INFORME DE CONTROL ESPECÍFICO
N° 091-2024-2-0337-SCE

SERVICIO DE CONTROL ESPECÍFICO A HECHOS CON PRESUNTA IRREGULARIDAD
MUNICIPALIDAD DISTRITAL DE COLCABAMBA
COLCABAMBA – HUARAZ – ÁNCASH

"EJECUCIÓN DE LA OBRA: CREACIÓN DE LOS SERVICIOS DE AGUA POTABLE Y SANEAMIENTO BÁSICO DE LOS SECTORES DE ROCU Y PAQUEYOC DE LA LOCALIDAD DE COLCABAMBA, DISTRITO DE COLCABAMBA – HUARAZ - ÁNCASH"

IMAGEN N° 3
REFINE Y NIVELACIÓN DE TERRENO NORMAL, SEMIROCOSO Y ROCOSO
PARTIDAS 4.2.2.4 Y 4.2.2.5.

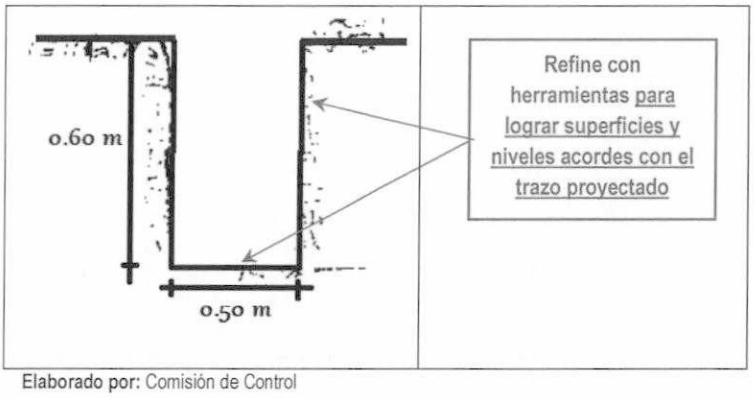
Es así que, en la imagen que a continuación se muestra, el Consorcio Virgen de Fátima no cumplió con ejecutar la excavación de zanjas; por lo que, tampoco cumplió con ejecutar la partida de refines[17] y nivelación en terreno normal, semirocoso y rocoso, de acuerdo a las dimensiones y especificaciones técnicas del expediente técnico actualizado **(Ver Apéndice n.° 55)**:

Por lo que, las partidas mencionadas no se cumplieron de acuerdo a las especificaciones del expediente técnico actualizado, pues estando la tubería colocada superficialmente, no se realizaron trabajos de excavación y tampoco se ejecutaron las partidas de refine y nivelación de acuerdo a los metrados y dimensiones previstas en planos **(Ver Apéndices n.° 52 y 54)** y especificaciones técnicas **(Ver Apéndice n.° 55)**, conforme se aprecia en las fotografías a continuación:

FOTOGRAFÍAS N°s 17 AL 20
MEDICIÓN DE ALTURA, VERIFICACIÓN DE TERRENO PREDOMINANTE Y REFINE Y NIVELACIÓN DE ZANJA

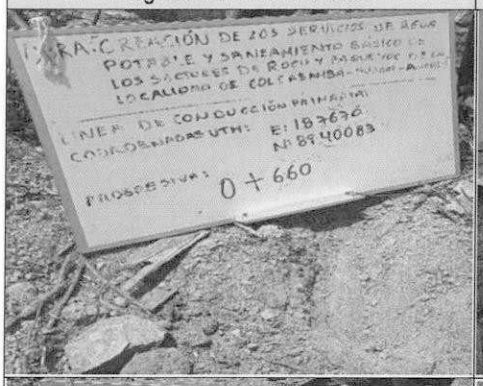
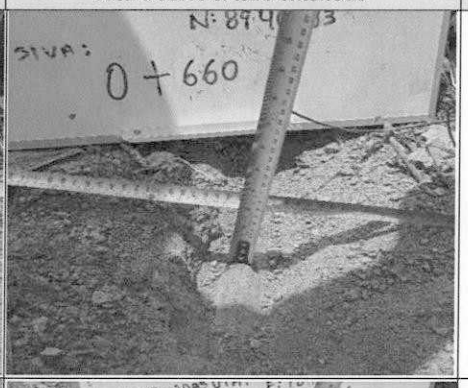
Fotografías de la línea de conducción donde se evidencia que no se ha excavado según expediente técnico actualizado		Medida o profundidad de excavación
Progresiva con coordenadas	Altura sobre el tubo enterrado	
		Dimensión obtenida sobre el tubo de 0.075m, no se advierte el refine de excavaciones
		Dimensión obtenida sobre el tubo de 0.295m, no se advierte el refine de excavaciones

IMAGEN N° 4
CAMA DE APOYO CON MATERIAL PROPIO Y DE PRÉSTAMO
PARTIDAS 4.2.2.7, 4.2.2.2 Y 4.2.2.8.

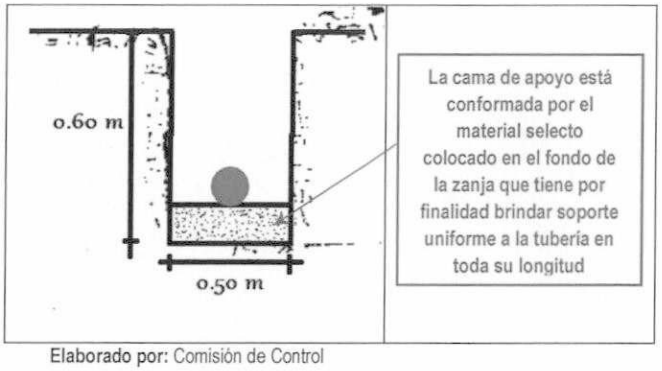
Es así que, en las fotografías que a continuación se muestra, el Consorcio Virgen de Fátima al no cumplir con ejecutar la excavación de zanjas conforme expediente técnico actualizado; tampoco se evidencia la ejecución de las partidas cama de apoyo[21] con material propio y de préstamo, de acuerdo a las dimensiones y especificaciones técnicas del expediente técnico actualizado **(Ver Apéndice n.° 55)**:

Es así que, las partidas mencionadas no se cumplieron de acuerdo a las especificaciones técnicas y planos del expediente técnico actualizado **(Ver Apéndice n.° 56)**, pues estando la tubería colocada superficialmente, no se realizaron trabajos de excavación y tampoco se ejecutaron las partidas de cama de apoyo con material propio y de préstamo, de acuerdo a los metrados y dimensiones previstas en planos **(Apéndices n.° 52 y 54)** y especificaciones técnicas **(Ver Apéndice n.° 55)**, conforme se aprecia en las fotografías a continuación:

FOTOGRAFÍAS N°s 21 AL 24
MEDICIÓN DE ALTURA, VERIFICACIÓN DE TERRENO PREDOMINANTE Y CAMA DE APOYO

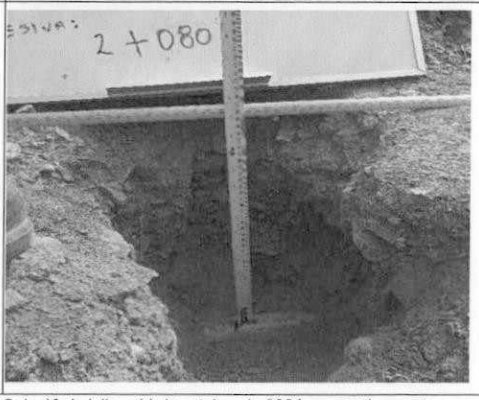
Fotografías de la línea de conducción donde se evidencia irregularidades		Medida o profundidad de excavación
Progresiva con coordenadas	Altura sobre el tubo enterrado	
		Dimensión obtenida sobre el tubo de 0.365m, no se advierte cama de apoyo
		Dimensión obtenida sobre el tubo de 0.350m, no se advierte cama de apoyo

IMAGEN N° 5
RELLENO CON MATERIAL PROPIO Y DE PRÉSTAMO
PARTIDAS 4.2.2.10. Y 4.2.2.11.

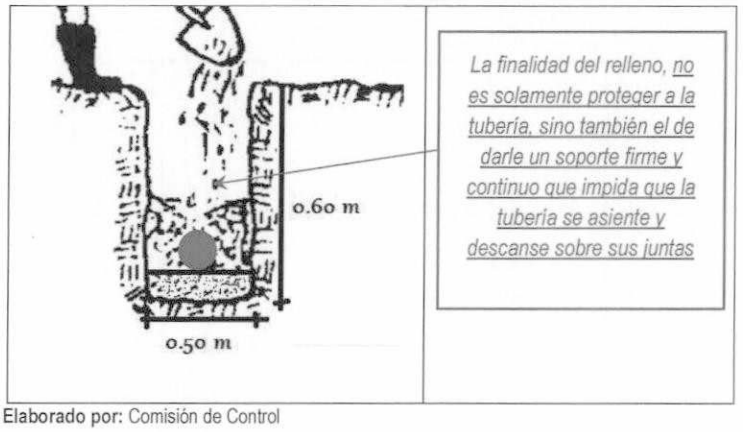
Es así que, en la imagen que a continuación se muestra, se aprecia que el Consorcio Virgen de Fátima no cumplió con ejecutar la excavación de zanjas; por lo que, tampoco cumplió con ejecutar la partida de relleno[25] con material propio o de préstamo, de acuerdo a las dimensiones y especificaciones técnicas del expediente técnico actualizado **(Ver Apéndice n.° 55)**:

Es así que, las partidas mencionadas no se cumplieron de acuerdo a las especificaciones del expediente técnico actualizado, pues estando la tubería colocada superficialmente, no se realizaron trabajos de excavación y tampoco se ejecutaron las partidas de relleno con material propio y de préstamo, de acuerdo a los metrados y dimensiones previstas en planos **(Apéndices n.° 52 y 54)** y especificaciones técnicas **(Ver Apéndice n.° 55)**, conforme se aprecia en las fotografías a continuación:

FOTOGRAFÍAS N°s 25 AL 28
MEDICIÓN DE ALTURA, VERIFICACIÓN DE TERRENO PREDOMINANTE
.Y RELLENO DE ZANJA DE EXCAVACIÓN

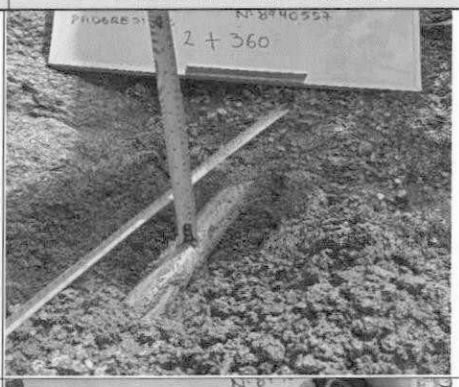
Fotografías de la línea de conducción donde se evidencia que el relleno de la excavación no cumple las especificaciones y planos		Medida o profundidad de excavación
Progresiva con coordenadas	Altura sobre el tubo enterrado	
		Dimensión obtenida sobre el tubo de 0.080m, no se cumple con el relleno según planos y especificaciones técnicas
		Dimensión obtenida sobre el tubo de 0.028m, no se cumple con el relleno según planos y especificaciones técnicas

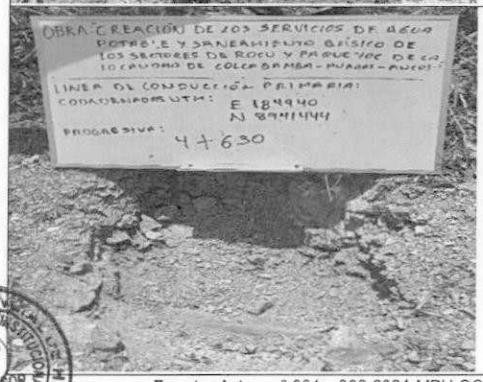
Sin embargo, de la partida mencionada no se cumplió con la eliminación de material excedente procedente de la excavación de las zanjas, pues estando la tubería superficialmente colocada no se ejecutó conforme a planos **(Ver Apéndices n.° 52 y 54)** y especificaciones técnicas **(Ver Apéndice n.° 55)**, según las fotografías que se muestran a continuación

Fotografías de la línea de conducción donde se evidencia que la eliminación de material procedente de la excavación de zanjas no se habría realizado conforme a planos y especificaciones		Medida o profundidad de excavación
Progresiva con coordenadas	Altura sobre el tubo enterrado	
		Dimensión obtenida sobre el tubo de 0.300m, no se advierte eliminación de material excedente
		Dimensión obtenida sobre el tubo de 0.230m, no se advierte eliminación de material excedente

IMAGEN N° 6
OBSERVACIONES REALIZADAS SOBRE LA LÍNEA DE CONDUCCIÓN PRIMARIA

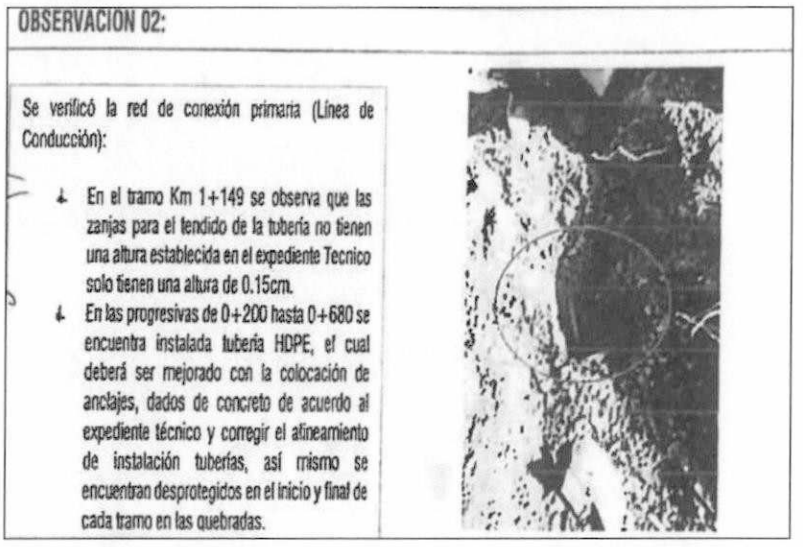
De lo descrito precedentemente se advierte, que el **14 de diciembre de 2021**, el comité de recepción de obra al apersonarse insitu, para la verificación de la obra en mención, luego de su recorrido, formuló 23 observaciones; por lo que, se suscribió el "Acta de Observaciones a la Recepción de Obra" **(Apéndice n.° 60)**, donde se consignó entre otras, observaciones referidas a la línea de conducción primaria, otorgándole un plazo de veinticuatro (24) días calendario para el levantamiento de dichas observaciones, como se detalla a continuación:

OBSERVACION 02:
